**Indesit** Company

Modèle:  
**FX66.1AN**

Code commercial:  
**31672**

Vue éclatée

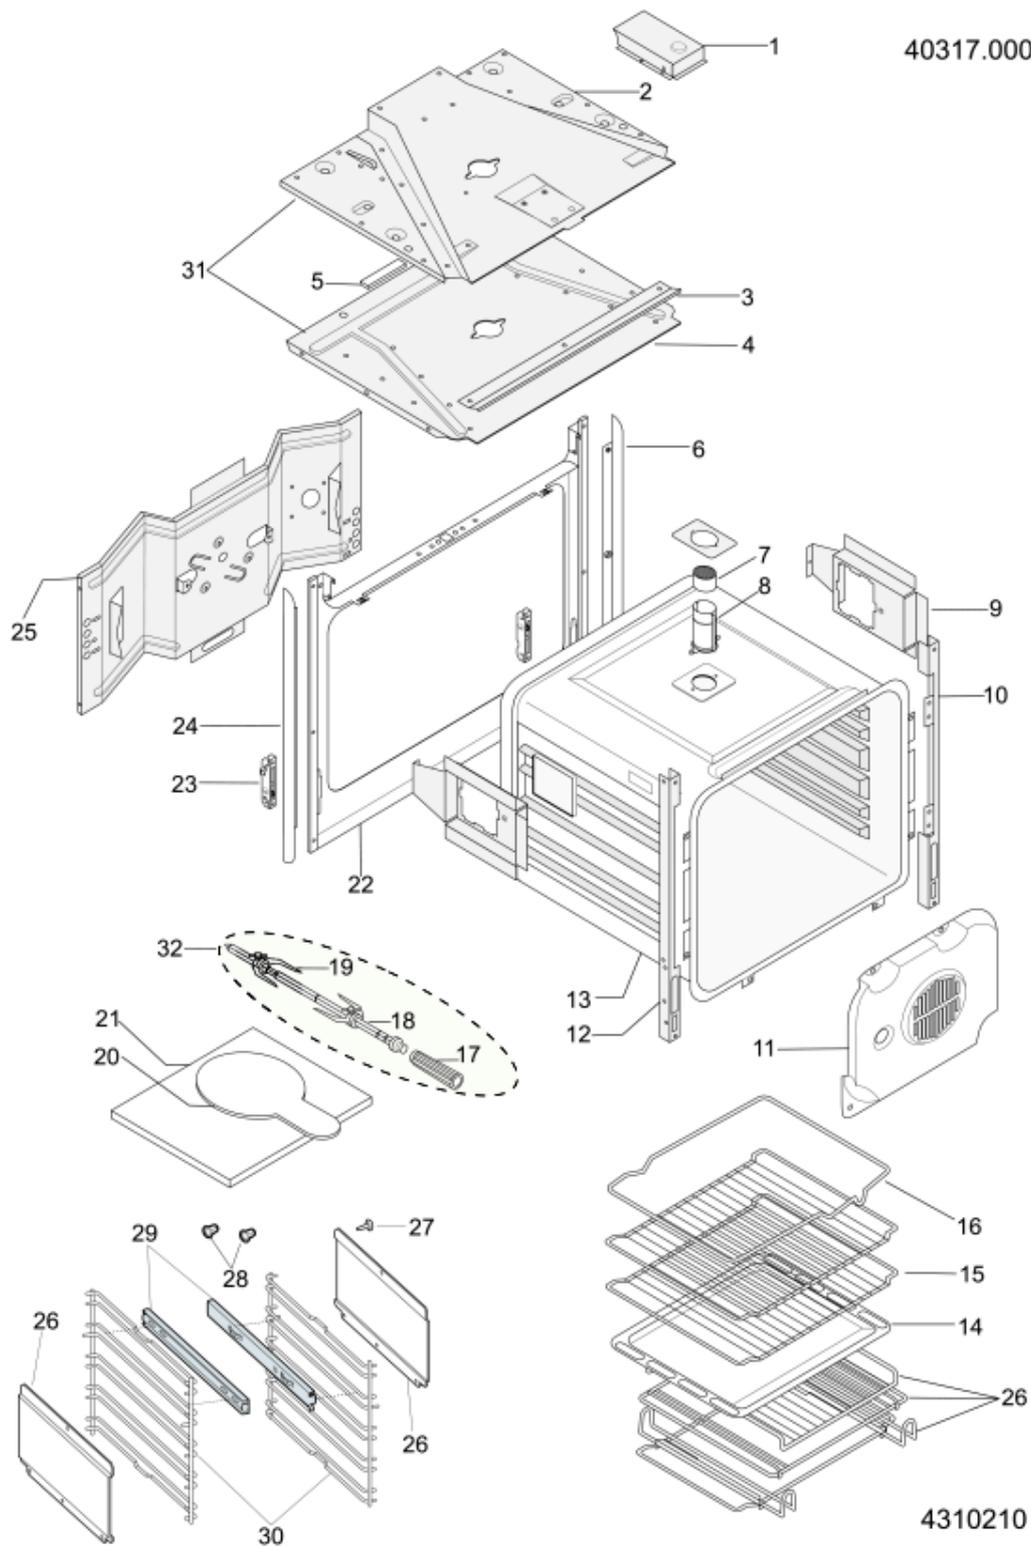
## n1015092: MONTAGE ENSEMBLE CANALISATION SOUDE FOURS SCHOLTES

-----  
À partir du numéro de série 50215.0001, l'ensemble canalisation soudé code 116981 remplace les composants assemblés par vis :  
canalisation partie supérieure = 098841  
canalisation partie inférieure = 114006  
déflecteur = 094401

- Sur les appareils avec numéro de série antérieur à 50215.0001, utiliser :

098841 = canalisation partie supérieure

114006 = canalisation partie inférieure

094401 = déflecteur

- Sur les appareils avec numéro de série postérieur à 50215.0001, utiliser :

116981 = ensemble canalisation soudé

Vue éclatée

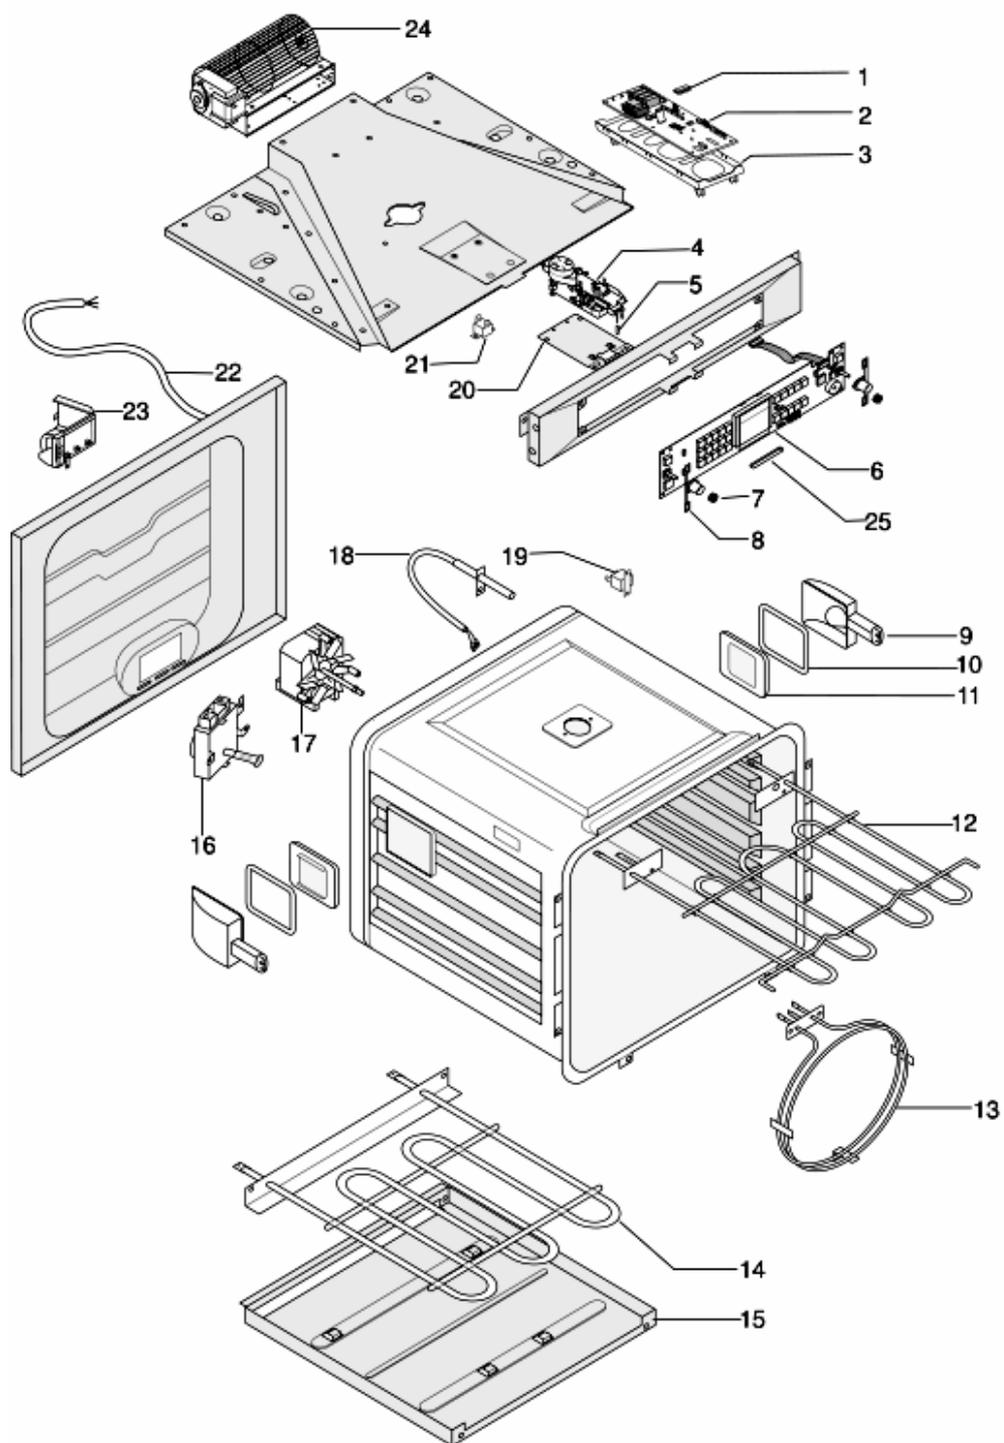
## n1507f00: Remplacement de la carte mère – afficheur sur Hot 2003

-----  
Attention ! Sur les produits dont le n° de série est antérieur à 41122..... (avant le 22 novembre 2004), en cas de remplacement de la carte mère ou de la carte afficheur, intervenir impérativement en montant TOUS les composants suivants.

C00143141 = CARTE MÈRE

C00114629 = CARTE AFFICHEUR

C00114564 = VERROU DE PORTE

EEPROM (se référer au produit)
